# RELATÓRIO DE FISCALIZAÇÃO
SISTEMAS DE ABASTECIMENTO DE ÁGUA E
DE ESGOTAMENTO SANITÁRIO
DO MUNICÍPIO DE CAMAÇARI

**Relatório**: Fiscalização dos serviços prestados através de sistemas de abastecimento de água e de esgotamento sanitário.

**Município**: Camaçari

| Segmento | Identificação | Não conformidade | Prazo (dias) |
|---|---|---|---|
| **Atendimento** | **Almorarifado UMC 2 (dentro do almoxarifado externo)** | 4- Ausência de mapa de risco visível ou atualizado. | Imediato |

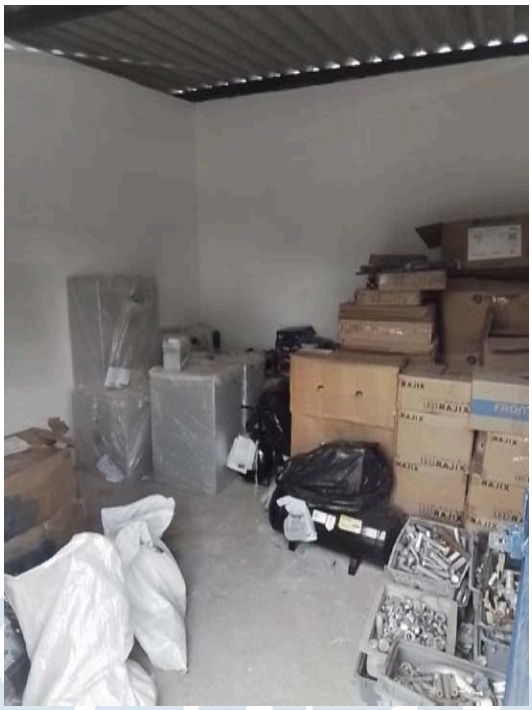
**Observações:**
Ausente

| Segmento | Identificação | Não conformidade | Prazo (dias) |
|---|---|---|---|
| **Captação** | **Poco 13** | 5- Ausência de equipamentos e mobiliário em quantidade e qualidade adequadas e sem bom estado de conservação e funcionamento. | 60 |

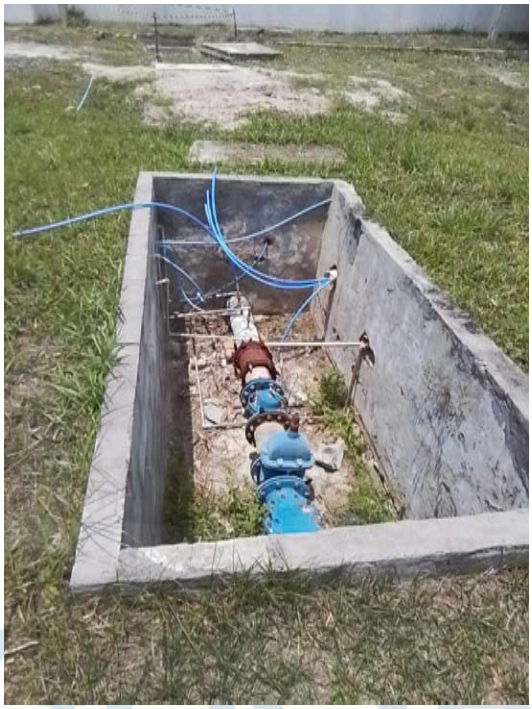
**Observações:**
Precisa de tampa para proteger a bomba

| Segmento | Identificação | Não conformidade | Prazo (dias) |
|---|---|---|---|
| Captação | **Poço 3 Eta Alpha** | 7- Condições de trabalho inadequadas. | 30 |

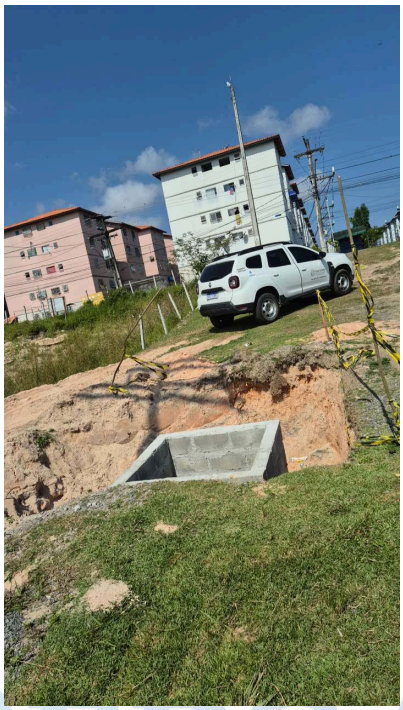
**Especificar:**
Segurança

| Segmento | Identificação | Não conformidade | Prazo (dias) |
|---|---|---|---|
| **Captação** | **Poço 10 Alpha** | 4- Ausência de mapa de risco visível ou atualizado. | Imediato |

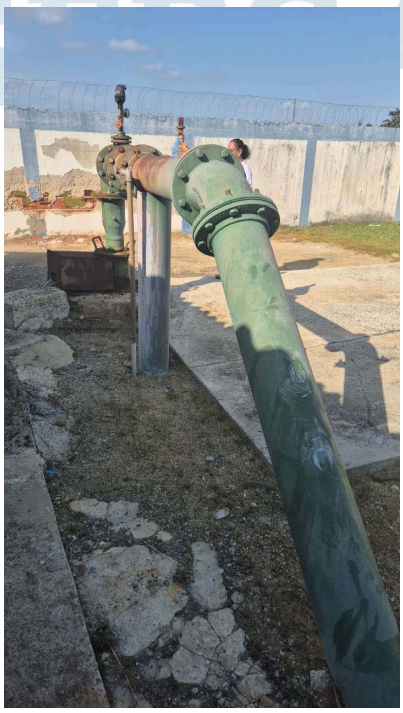
**Observações:**
Em atualizacao

| Segmento | Identificação | Não conformidade | Prazo (dias) |
|---|---|---|---|
| **Captação** | **Poço 6 morro da Manteiga Alpha** | 7- Condições de trabalho inadequadas. | 120 |

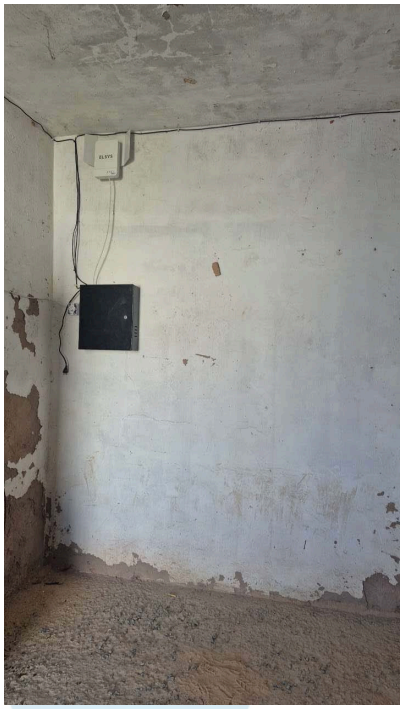
**Especificar:**
Espaço, Outros

| Segmento | Identificação | Não conformidade | Prazo (dias) |
|---|---|---|---|
| **Captação** | **Caixa de reunioa Jordao. Eta Jordao** | 1- Ausência de sinalização adequada. | 60 |

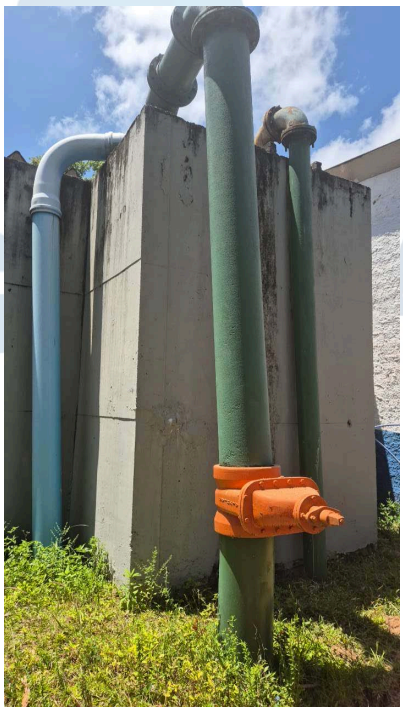
**Especificar:**
Identificação, Riscos Específicos

| Segmento | Identificação | Não conformidade | Prazo (dias) |
|---|---|---|---|
| **Captação** | **Caixa de reunioa Jordao. Eta Jordao** | 4- Ausência de mapa de risco visível ou atualizado. | 60 |

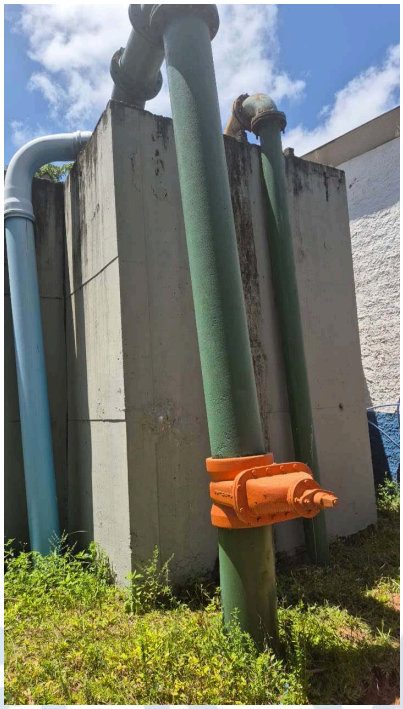
**Observações:**
Inexistente

| Segmento | Identificação | Não conformidade | Prazo (dias) |
|---|---|---|---|
| **Captação** | **Poco 3 Jordao** | 6- Instalações elétricas em desconformidade com a NR 10. | 30 |

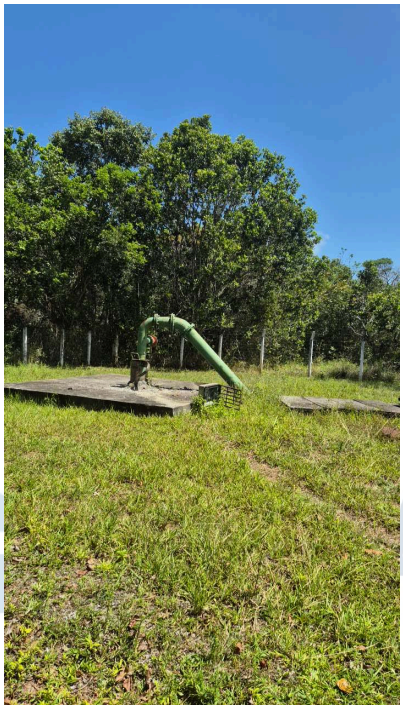
**Observações:**
Ausencia de iluminacao

| Segmento | Identificação | Não conformidade | Prazo (dias) |
|---|---|---|---|
| **Tratamento** | **Casa quimica poço 13. ETA Estadio** | 76- Chuveiro de emergência e lava olhos sem funcionamento. | Imediato |

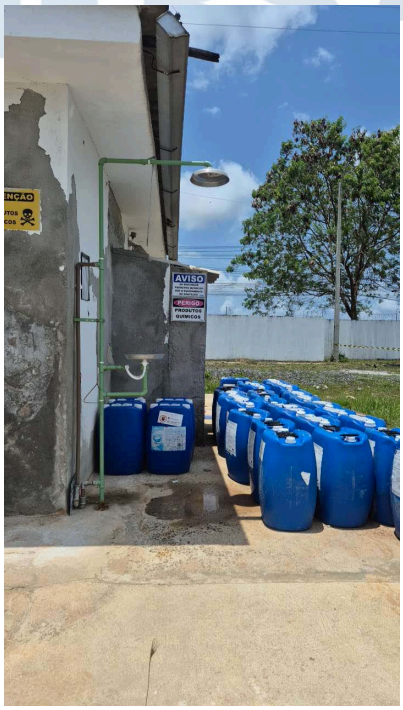
**Observações:**
Sem vazao de agua ao acionado

| Segmento | Identificação | Não conformidade | Prazo (dias) |
|---|---|---|---|
| **Tratamento** | **Laboratorio ETa Alpha** | 4- Ausência de mapa de risco visível ou atualizado. | Imediato |

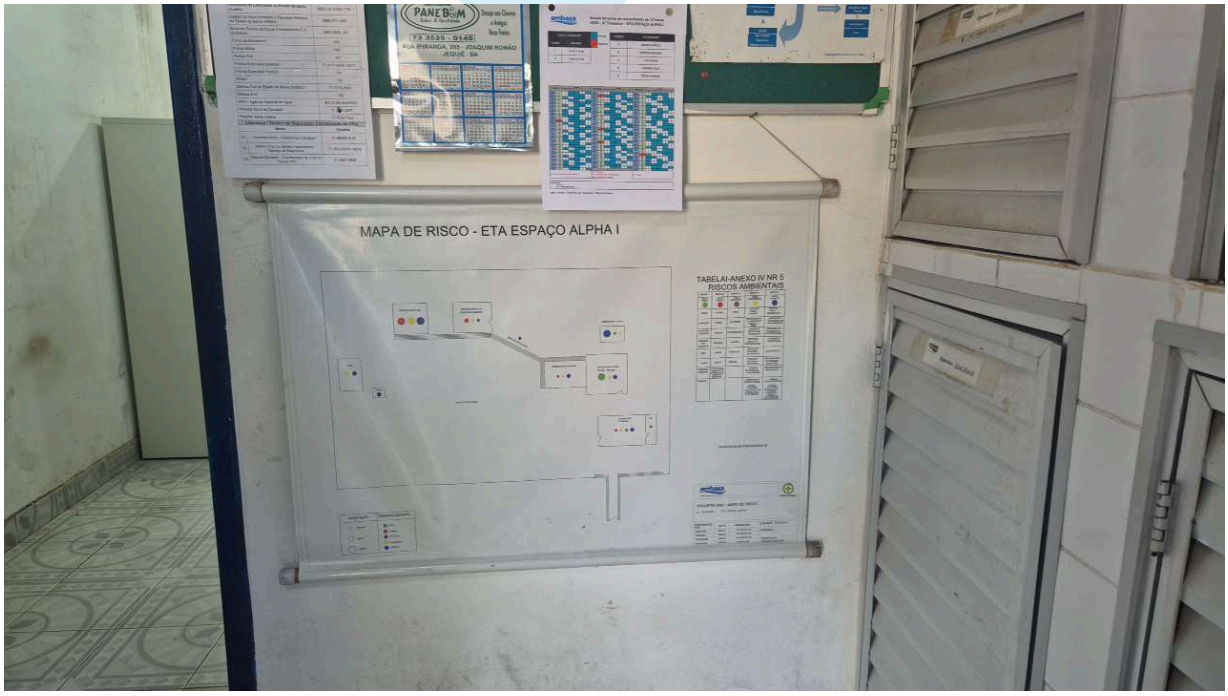
**Observações:**
Em atualizacao

| Segmento | Identificação | Não conformidade | Prazo (dias) |
|---|---|---|---|
| **Tratamento** | **Casa quimica Eta Pinhao Manso** | 1- Ausência de sinalização adequada. | Imediato |

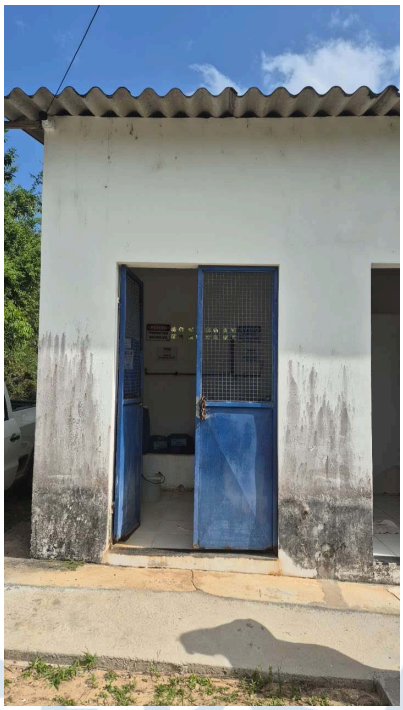
**Especificar:**
Identificação, Riscos Específicos

| Segmento | Identificação | Não conformidade | Prazo (dias) |
|---|---|---|---|
| **Tratamento** | **Casa quimica Eta Pinhao Manso** | 7- Condições de trabalho inadequadas. | 120 |

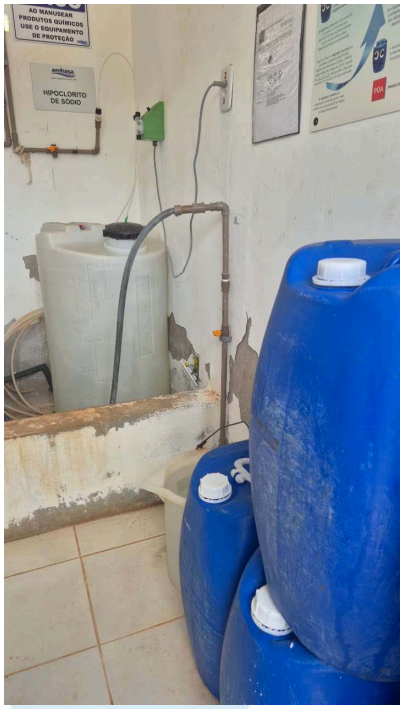
**Especificar:**
Ventilação, Exaustão

| Segmento | Identificação | Não conformidade | Prazo (dias) |
|---|---|---|---|
| **Tratamento** | **Laboratorio ETa Pinhao** | 1- Ausência de sinalização adequada. | Imediato |

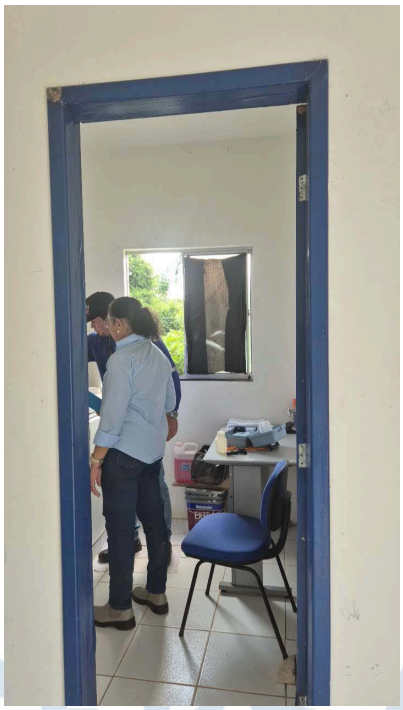
**Especificar:**
Identificação, Riscos Específicos

| Segmento | Identificação | Não conformidade | Prazo (dias) |
|---|---|---|---|
| **Distribuição** | **Poço 2 Eta Alpha** | 3- Instalações físicas inadequadas. | Imediato |

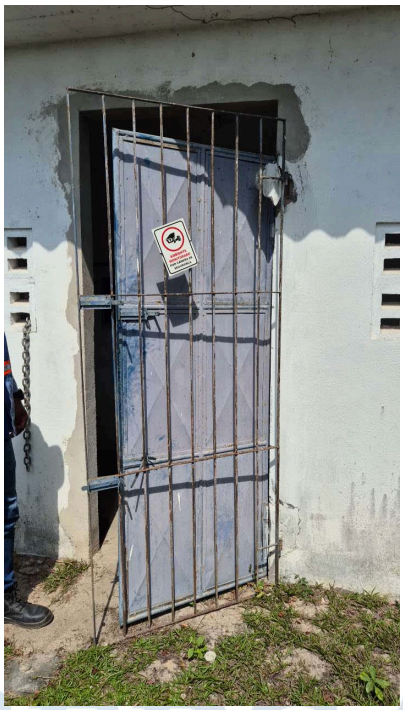
**Observações:**
Portao solto

| Segmento | Identificação | Não conformidade | Prazo (dias) |
|---|---|---|---|
| **Distribuição** | **Reservatorio de Reuniao Alpha** | 31- Presença de vazamentos, infiltrações e florescências. | Imediato |

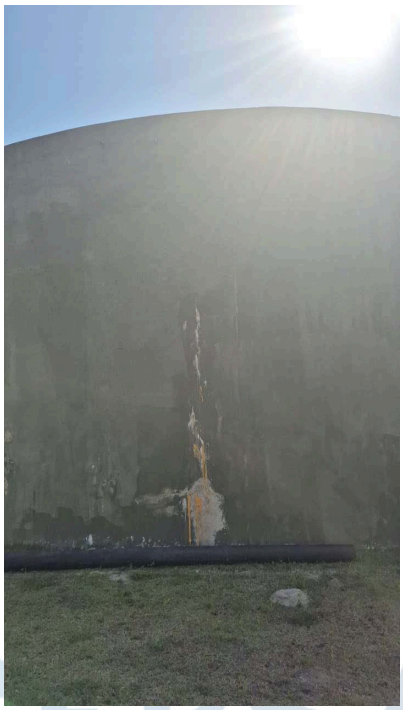
**Observações:**
Realizado servico recente de microfissuras

| Segmento | Identificação | Não conformidade | Prazo (dias) |
|---|---|---|---|
| **Distribuição** | **Rad Bairro novo** | 1- Ausência de sinalização adequada. | 60 |

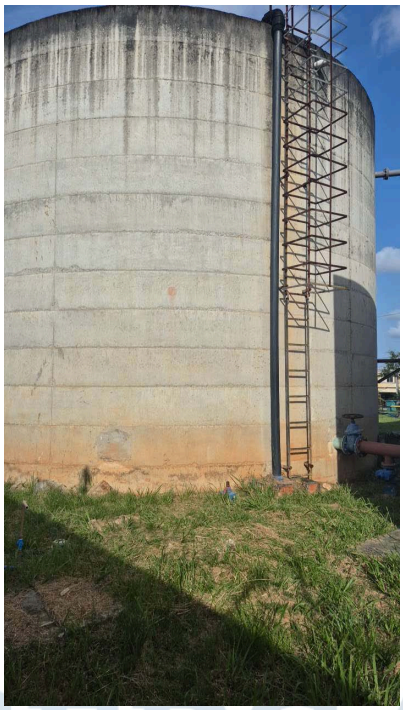
**Especificar:**
Identificação, Riscos Específicos

| Segmento | Identificação | Não conformidade | Prazo (dias) |
|---|---|---|---|
| Distribuição | Machadinho Sul 2 | 27- Escada não instalada e/ou inadequada. | 60 |

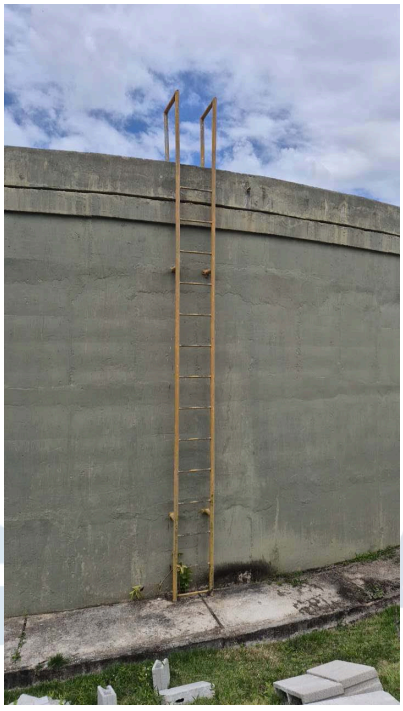
**Especificar:**
Guarda-copo

| Segmento | Identificação | Não conformidade | Prazo (dias) |
|---|---|---|---|
| Distribuição | Rad 1 ETA Jordao | 27- Escada não instalada e/ou inadequada. | 30 |

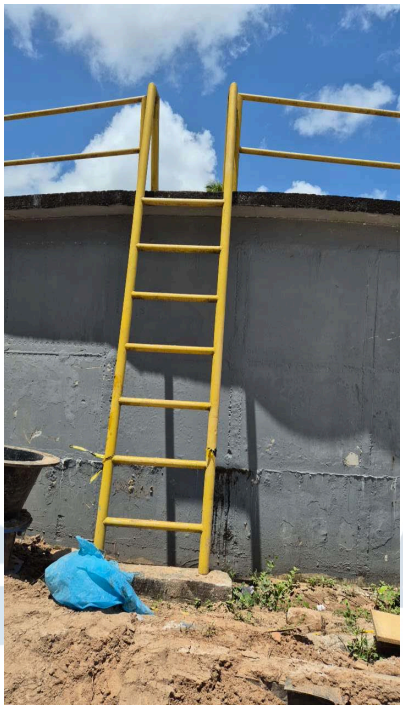
**Especificar:**
Guarda-copo

| Segmento | Identificação | Não conformidade | Prazo (dias) |
|---|---|---|---|
| Distribuição | Eta Canto dos Passaros Reservatorios 1 e 2 | 27- Escada não instalada e/ou inadequada. | 30 |

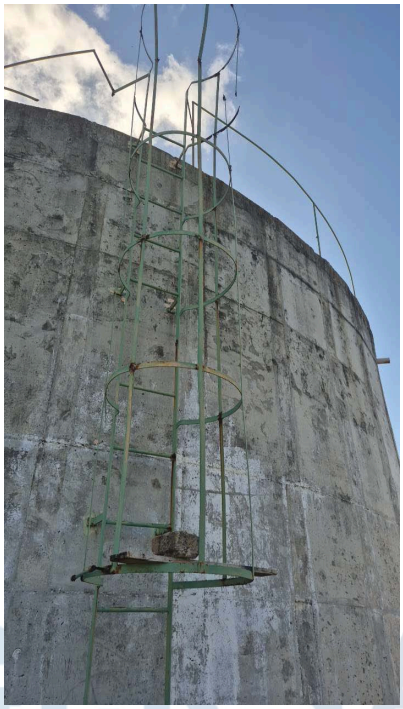
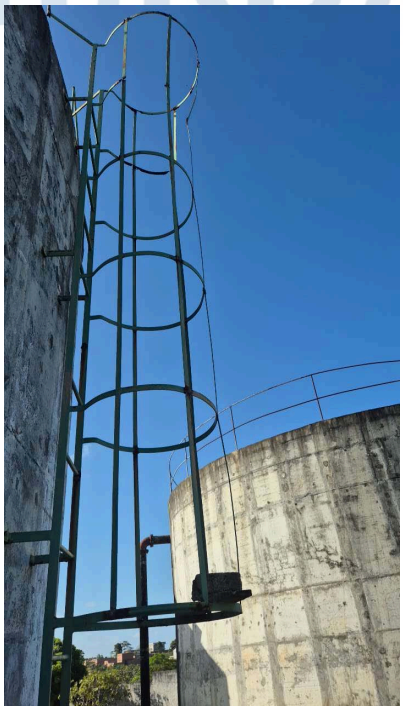
**Especificar:**
Ausente, Guarda-copo, Inadequada

| Segmento | Identificação | Não conformidade | Prazo (dias) |
|---|---|---|---|
| Rede_Coletora | EEE Monte Gordo 02 | 6- Instalações elétricas em desconformidade com a NR 10. | 30 |

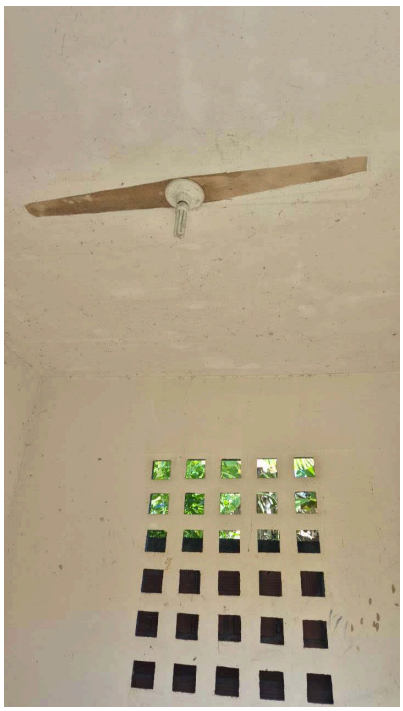
**Observações:**
Lampada nao acendeu

| Segmento | Identificação | Não conformidade | Prazo (dias) |
|---|---|---|---|
| **Rede_Coletora** | **EEE Caminho do Mar 01** | 120- Gerador indisponível e/ou sem funcionamento. | 30 |

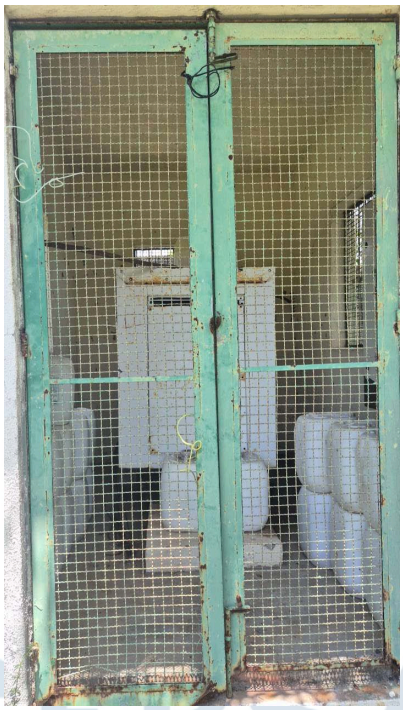
**Observações:**
Sem operar desde o inicio

| Segmento | Identificação | Não conformidade | Prazo (dias) |
|---|---|---|---|
| Rede_Coletora | EEE Aplha | 3- Instalações físicas inadequadas. | 60 |

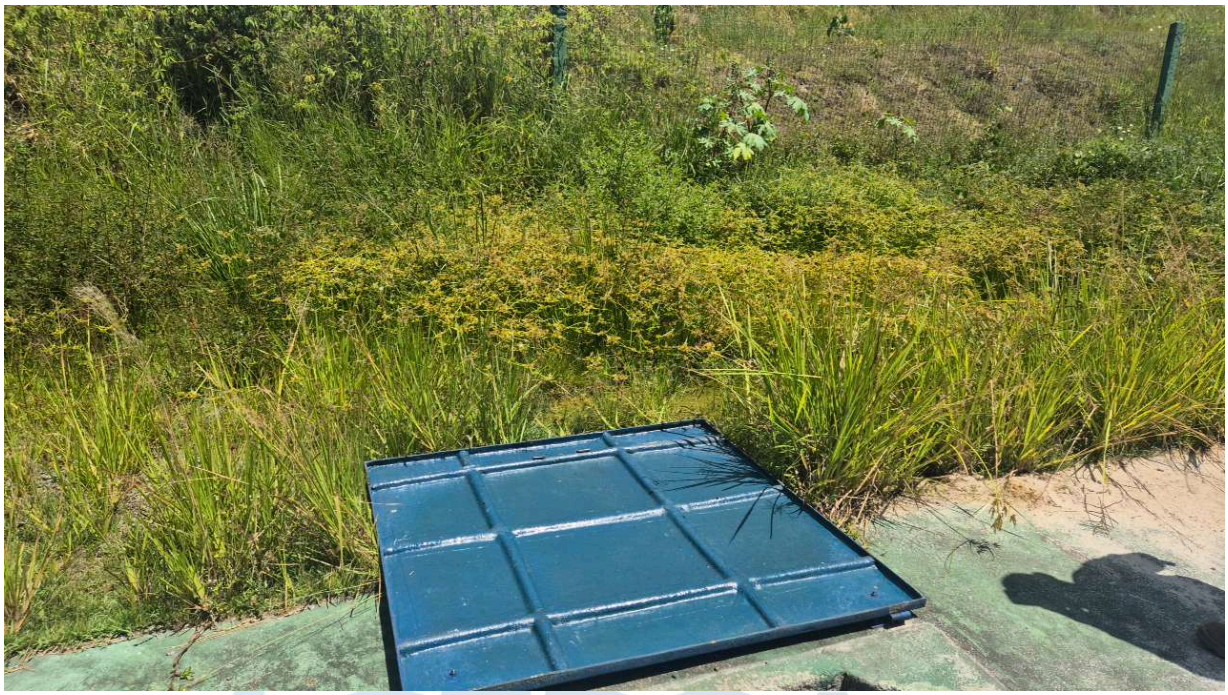
**Observações:**
Mato alto

| Segmento | Identificação | Não conformidade | Prazo (dias) |
|---|---|---|---|
| **Tratamento** | **ETE Caminho do Rio** | 1- Ausência de sinalização adequada. | 30 |

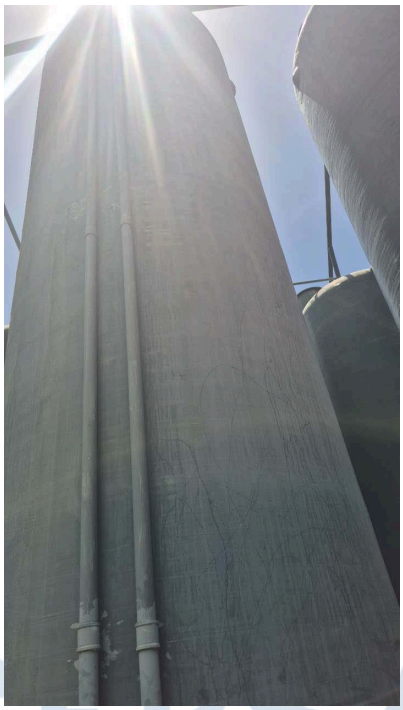
**Especificar:**
Identificação, Riscos Específicos
